MUNICÍPIO DE UBÁ
SECRETARIA DE PLANEJAMENTO E DESENVOLVIMENTO
SUSTENTÁVEL

ATO DECISÓRIO

Processo Administrativo	2021IA000034	Modalidade de Requerimento:
Data Formalização	11/11/2021	<i>Abertura de Processo de Intervenção Ambiental em área de preservação permanente-APP, sem supressão de vegetação nativa.</i>
Requerente:	MANACAS EMPREENDIMENTOS IMOBILIARIOS LTDA	
CNPJ / CPF:	11.834.832/0001-20	
Endereço do Requerente:	Rua Luiz Bigonha, nº875, Bairro Lourical, CEP:36500-001	
Local Requerido	Rua Antenor Machado, nº285, Centro, CEP:36500-012	
Responsável Técnico	Lucas Faria de Queiroz Vinicius Dal Sasso Ferrari	
Atividade Desenvolvida:	REGULARIZAÇÃO DO IMÓVEL PARA CONSTRUÇÃO / EDIFICAÇÃO E CONTENÇÃO DE TALUDE PARA FINS DE CONTROLE DE EROSIÃO.

- Um arquivo em pdf denominado “GALPÃO_ALFREDO_02” onde é apresentado a planta baixa da edificação a ser construída no local, onde pode-se observar, conforme figura abaixo, que há um estacionamento projetado para toda faixa não edificante do imóvel.

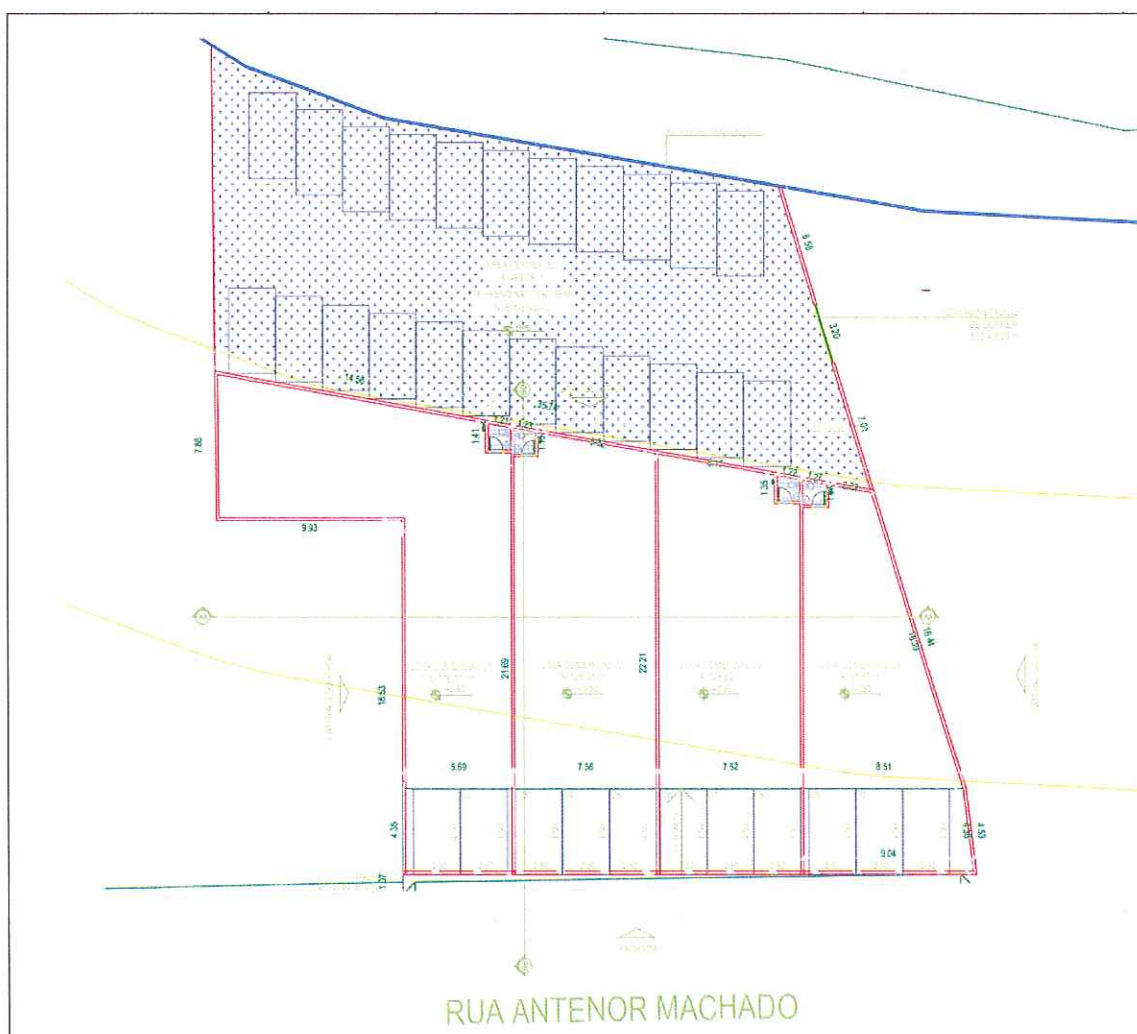
- No projeto assinado com a respectiva ART o muro de contenção localiza-se rente à margem do Ribeirão Ubá

- Toda faixa não edificante do imóvel está com projeção de um estacionamento com os

dizeres “Terreno natural sem intervenção” no entanto, conforme colhe-se do próprio documento denominado “02-ETAL MANACÁS c” apresentado ao órgão ambiental, onde o responsável técnico afirma:

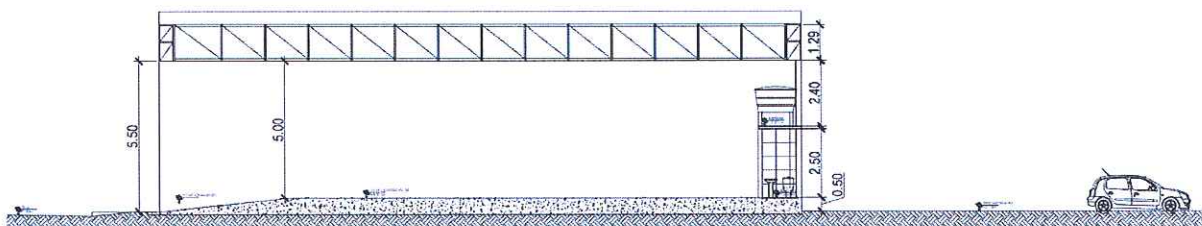
Em verificação da altimetria do terreno onde se projeta um estacionamento, utilizando do georreferenciamento recente realizado pela Prefeitura Municipal de Ubá, podemos ratificar a diferença de cota existente entre o nível do terreno.

Para execução do projeto apresentado e nivelamento do terreno para vencer a diferença de cota existente no local onde se projeta o estacionamento, seria necessário um aterramento,

compactação e pavimentação, não sendo possível assim afirmar, que a área que receberia o estacionamento é “terreno natural sem intervenção”.

Toda intervenção em área de preservação permanente deve ser representada no levantamento topográfico para o respectivo cálculo de suas medidas compensatórias e os estudos de enquadramento jurídico, inexistência de alternativa locacional e estudo de não agravamento de processos como enchentes ou movimentos de solo ou massa rochosa devem ser apresentados, o que não foi apresentado para o estacionamento projetado.

- Dentro da pasta digital compactada também foi apresentado um documento em pdf denominado “MAPA LEVANTAMENTO novo” onde é apresentado novo levantamento planialtimétrico. No mapa apresentado é possível observar:

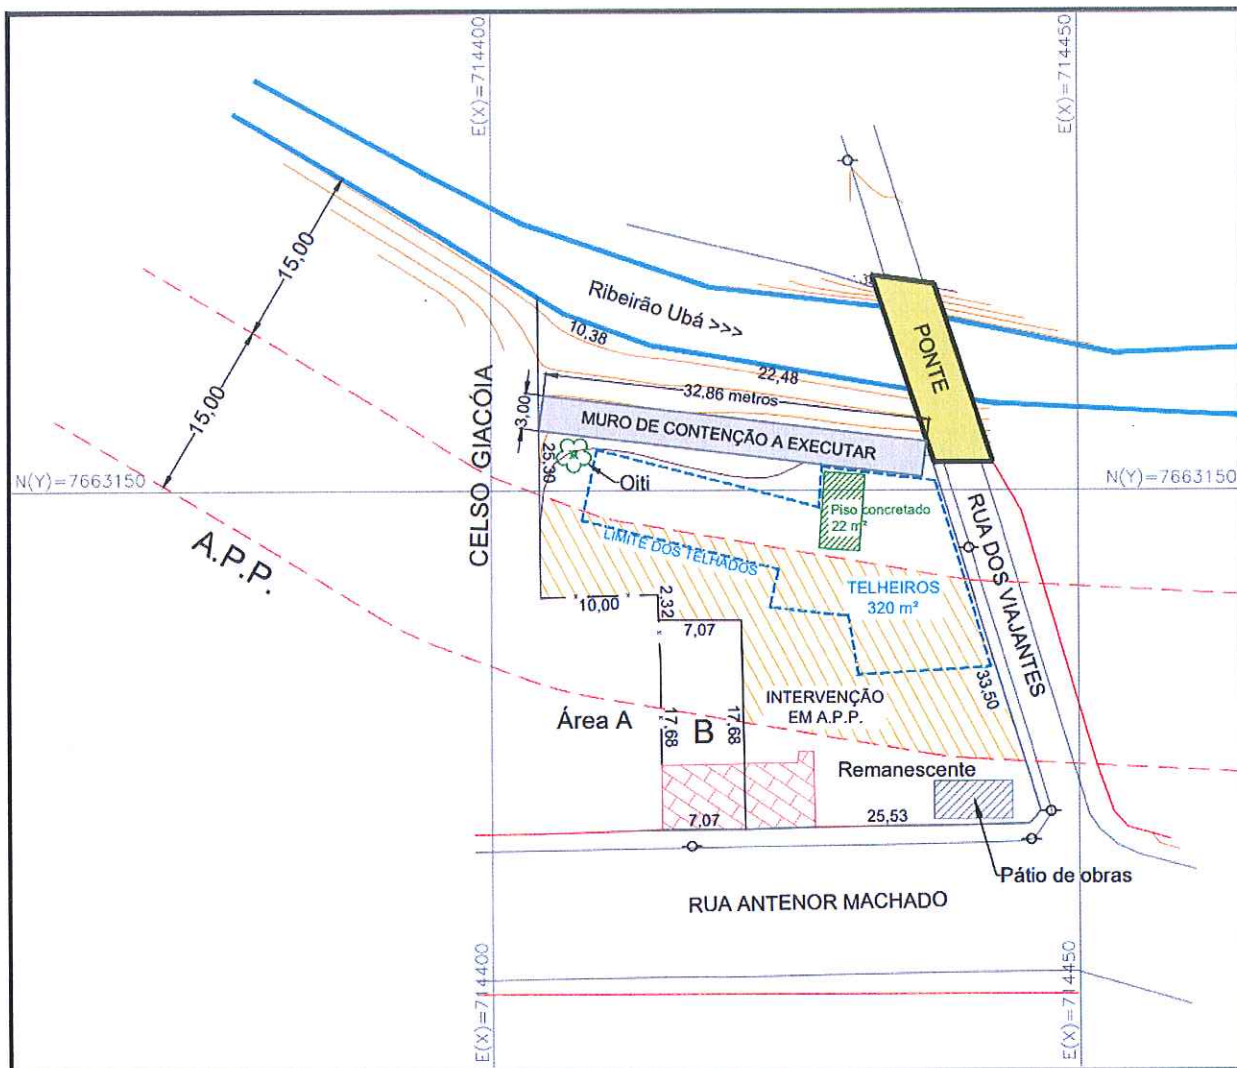
Na planta topográfica apresentada observamos que a projeção do muro de contenção a executar está diferente do que fora apresentado no projeto arquitetônico protocolado junto ao setor de Urbanismo. No levantamento topográfico apresentado o muro está projetado a uma distância média de 5 metros da margem do Ribeirão Ubá e terreno com desnível após o muro.

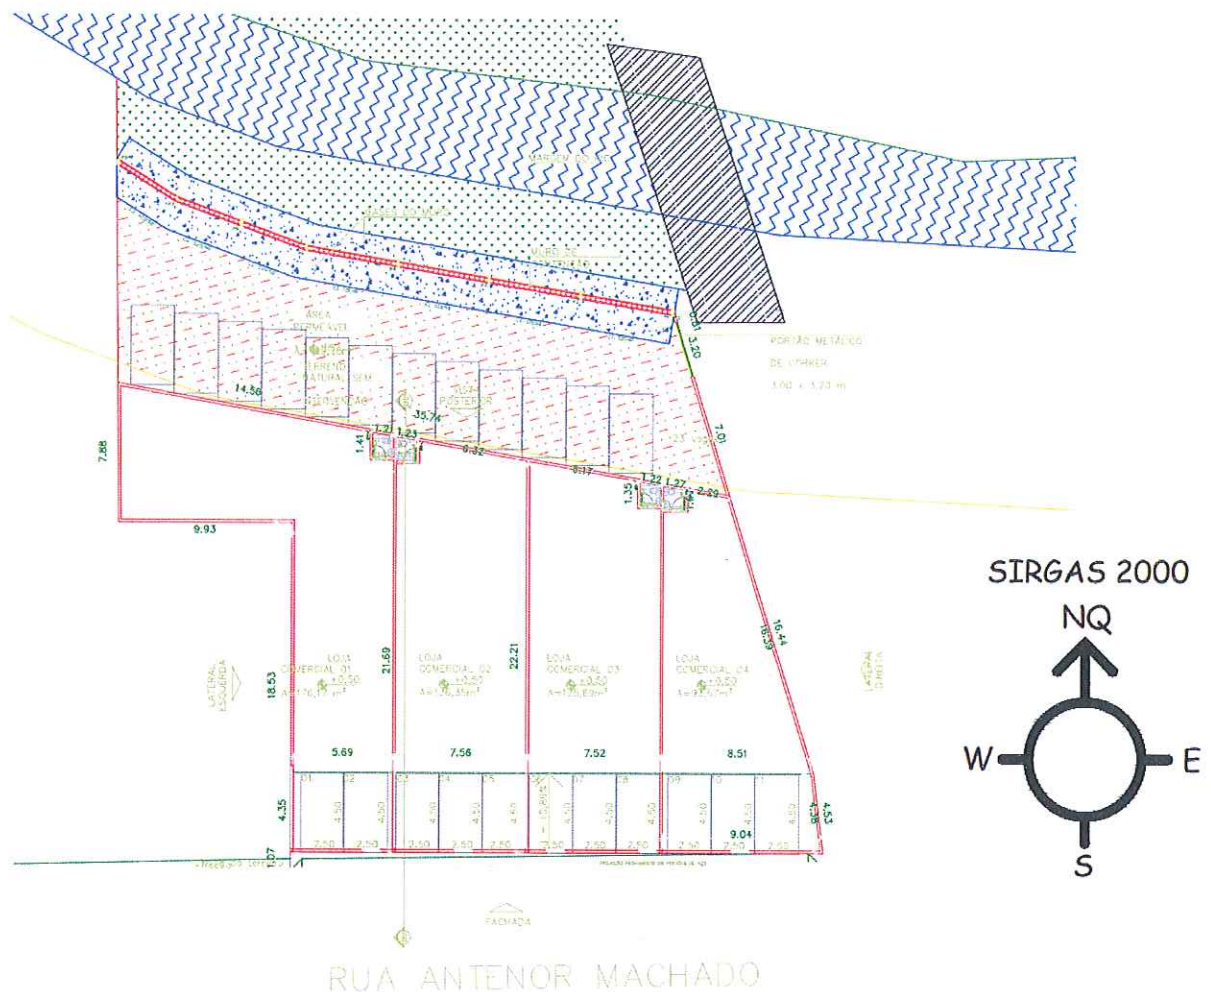
- Um arquivo digital em formato .dwg denominado “MURO GALPÃO ANTENOR MACHADO - FINALIZADO” onde é apresentado os arquivos digitais do projeto do muro de contenção, aonde podemos observar que há divergência quanto a localização do muro de contenção e de uso da faixa não edificante do imóvel, conforme figura abaixo.

Ao abrir o arquivo .dwg apresentado no Autocad podemos observar o projeto acima, onde é apresentado uma planta baixa com a localização do muro de contenção em local novamente divergente.

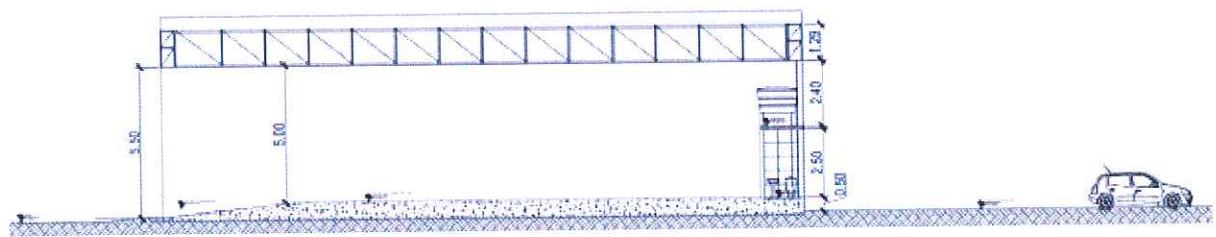
Projeto apresentado junto à divisão de Regularização Ambiental

Projeto apresentado junto à Divisão de Urbanismo

Contudo, a equipe técnica, ao analisar os projetos apresentados no processo, bem como o que foi apresentado na Divisão de Urbanismo para fim de regularização do projeto, verificou a existência de divergência nas informações. Isto porque, o estacionamento que se pretende construir é apresentado em projeções distintas. Vejamos:

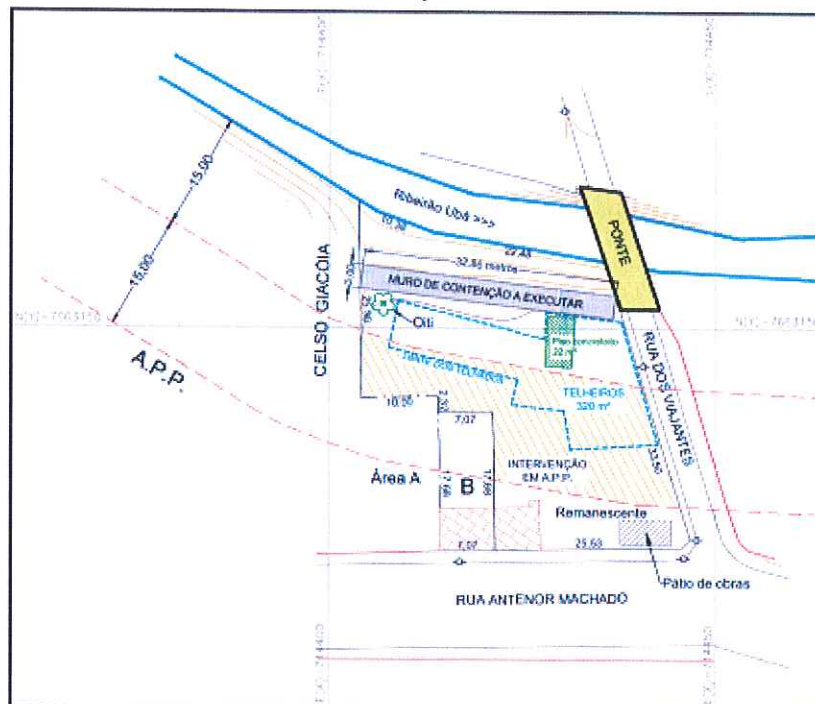
Além disso, nos documentos apresentados neste processo, o Requerente informa que o estacionamento será plano, conforme demonstra-se na imagem abaixo, e portanto, não condiz com a realidade do terreno apresentado à esta Divisão de Regularização Ambiental.

Ademais, na projeção apresentada à Divisão de Urbanismo bem como no arquivo acima, o estacionamento seria construído em faixa não edificante, nos termos do artigo 18, X da Lei Complementar nº 123/2010, a saber:
